PARECER DO GRIPDDUA nº 02/2022

Matéria: aplicação do inciso III do artigo 118 do PDDUA, construção no recuo de jardim.

Processo: 21.0.000093895-2

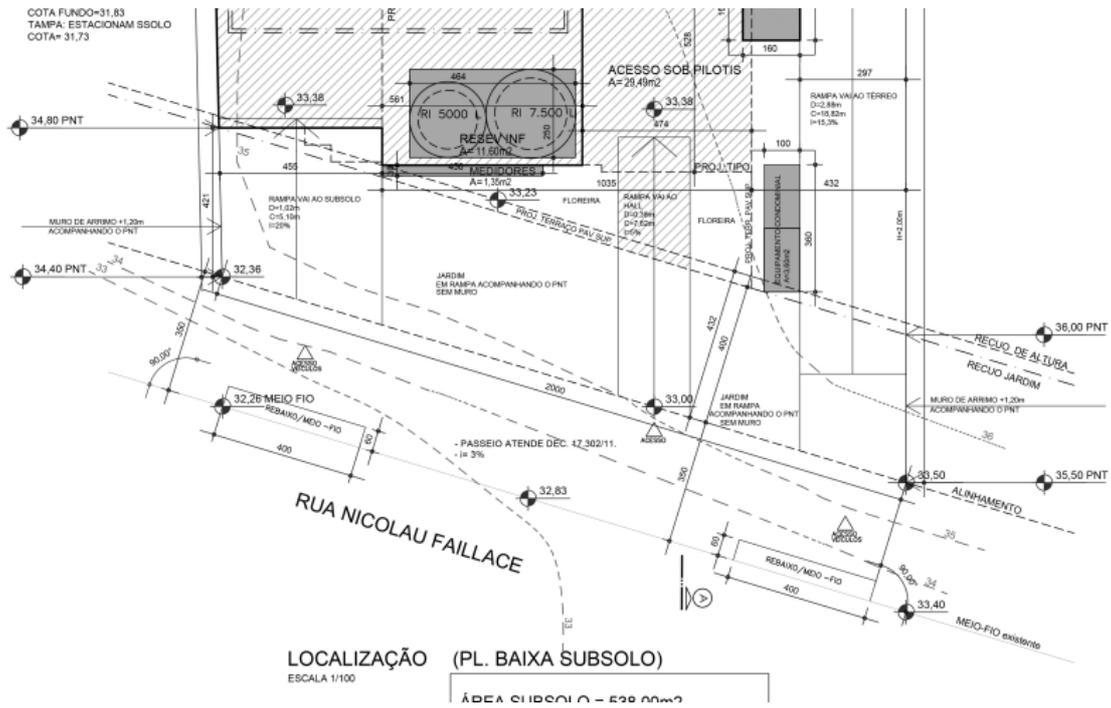
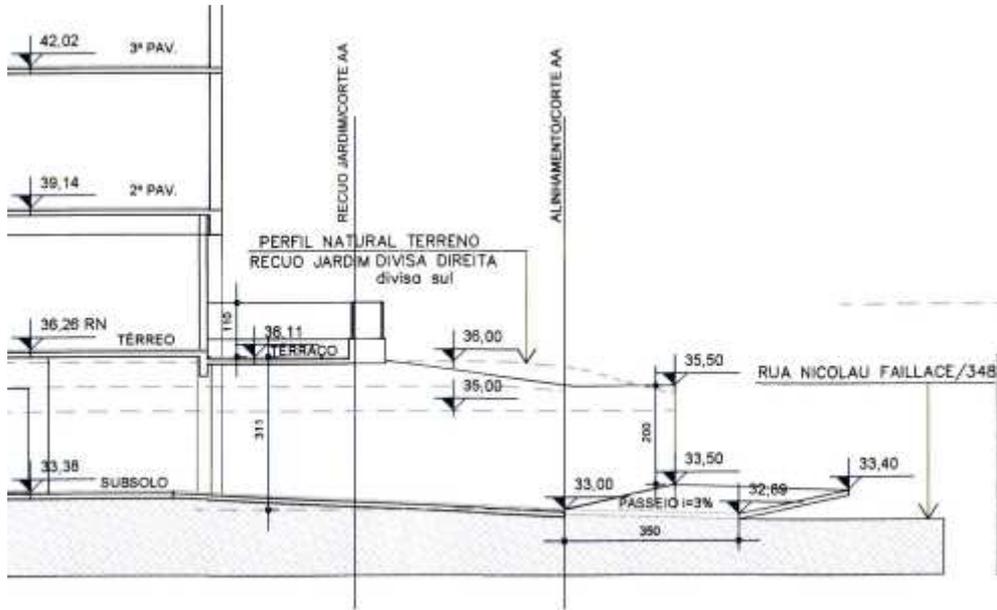
As figuras coladas abaixo, retiradas do projeto aprovado demonstram o PNT do terreno, considerando o passeio público, possui um acive que varia de 2,14m a 2,60m, onde em média 2,00m ocorre na faixa do passeio público.

Tendo em vista a avaliação acima efetuada, o GRIPDDUA entende que, poderá ser aceita a modificação do projeto pretendida, considerando a topografia local, com acentuado alicive considerando o passeio, conforme demonstrado no projeto. A avaliação da diferença do desnível considerando o passeio, do meio fio ao limite dos 4,00m de recuo de jardim pode ser adotada considerando que é o próprio passeio que estabelece a relação com a rua sendo inclusive mais importante que o próprio terreno para fins de aplicação deste inciso.

Colocamos ainda que, em não havendo proposta de construção nesta área, poderia ser proposto um arrimo com a altura dos 2,00m para segurar o terreno e ainda um muro no alinhamento de 060m. O passeio deveria ter a continuidade com os lindeiros.
